**Avis délibéré de la mission régionale
d'autorité environnementale
Hauts-de-France
sur le projet de création d'un parc photovoltaïque
sur la commune de Warhem (59)
Étude d'impact d'août 2023**

n°MRAe 2024-7701

AVIS DÉLIBÉRÉ n° 2024-7701 adopté lors de la séance du 5 mars 2024 par
la mission régionale d'autorité environnementale Hauts-de-France

Figure 23. Raccordement au réseau HTA via le poste source de Warhem

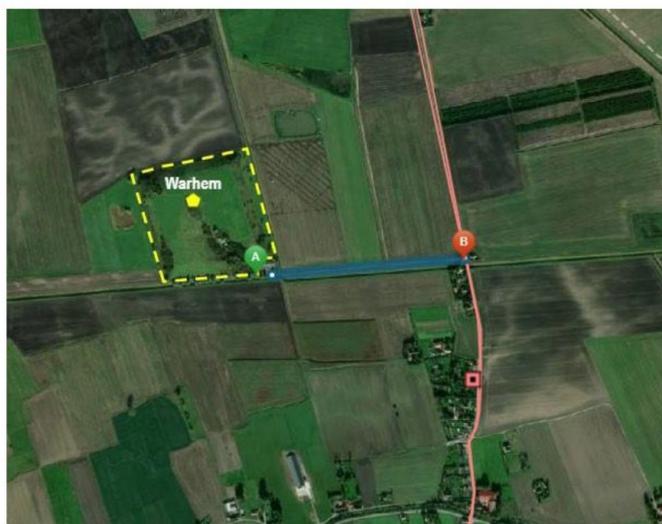
Le dossier ne propose pas d'étude concernant le raccordement, il est indiqué que celui-ci sera au plus court, suivra les voiries existantes et sera enterré. Le dossier ne signale pas d'impact environnemental significatif du raccordement.

L'autorité environnementale recommande d'examiner la nécessité d'actualiser l'évaluation des impacts du raccordement en particulier si le tracé prévisionnel devait être modifié et générer des impacts potentiels sur des espaces à enjeu et/ou si des créations de lignes aériennes s'avéraient finalement nécessaires.

Figure 55. Bilan de délimitation des zones humides selon les critères végétation et sol, Source : Ecosphère, 2023

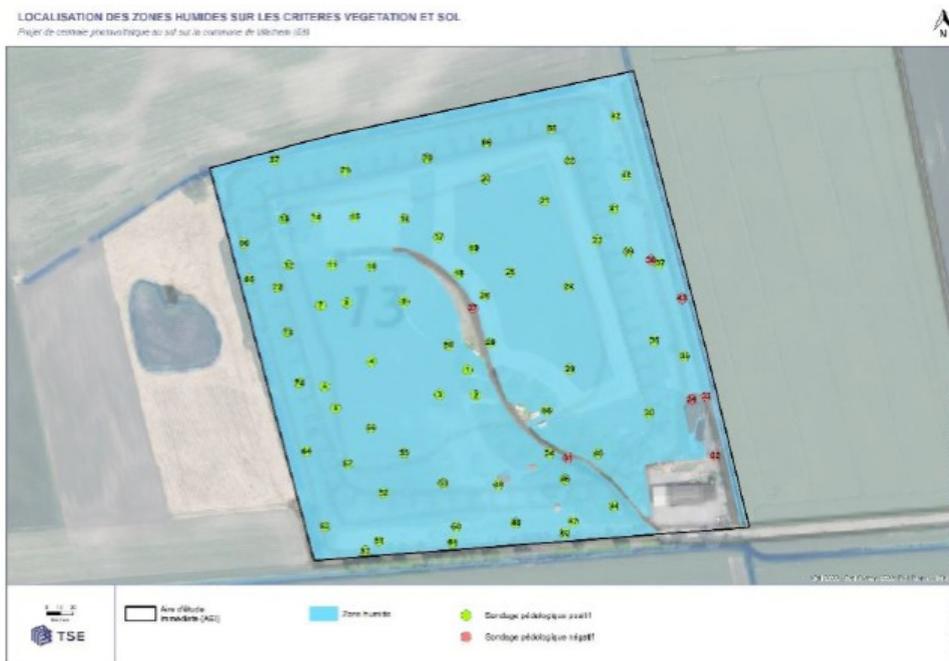
Le dossier considère (page 203 du fichier numérique de l'étude d'impact) que le projet impactera 4 330 m² de zone humide en considérant seulement l'emprise des longrines en béton sur 2 200 m² et des installations annexes au projet sur 2 130 m² (citerne, poste de livraison, locaux, chemins d'exploitation). Il n'est pas considéré que la surface des panneaux impacte les zones humides. Cette approche est contestable dès lors que la phase travaux puis la phase d'exploitation (avec une modification des conditions abiotiques (topographie, ruissellement)) peuvent entraîner la disparition de la zone humide. Le guide de l'étude d'impact des installations photovoltaïques au sol⁶ préconise (page 129 du fichier numérique de l'étude d'impact) le maintien d'une zone tampon de cinq mètres de large entre la délimitation de l'implantation et la zone humide à conserver, ce qui confirmerait que l'emprise même des panneaux peut impacter la zone humide.

Il ressort de la cartographie des zones humides présentée supra que la zone de compensation retenue est déjà une zone humide. L'étude d'impact indique que la zone de compensation a été retenue car elle a fait l'objet de remblais par le passé et qu'en conséquence, elle est dégradée par la présence des matériaux de remblais (page 211 du fichier numérique de l'étude d'impact). La mesure vise donc à restaurer la zone humide en éliminant la couche de remblais afin de retrouver le sol originel afin de permettre un engorgement plus prononcé dans un premier temps puis l'installation d'une flore prairiale caractéristique dans un second temps.

- *de compléter la justification sur l'étendue de la zone humide détruite par le projet et le cas échéant, de reconsidérer la surface de zone humide impactée par le projet ;*
- *de revoir la surface à compenser en lien avec le SDAGE ;*
- *de préciser les dispositions retenues pour garantir que le site de compensation assurera l'équivalence écologique dès la destruction de la zone humide et de manière pérenne ;*
- *de détailler, dans l'éventualité où l'emprise des panneaux serait exclue de la zone humide détruite :*
 - *les dispositions retenues en matière de suivi écologique pendant l'exploitation pour contrôler que les fonctionnalités actuelles de la zone humide au droit des panneaux sont maintenues ;*
 - *les mesures correctives qui seraient mises en œuvre en cas de dégradation de ces fonctionnalités afin de compenser la perte à un niveau au moins équivalent.*
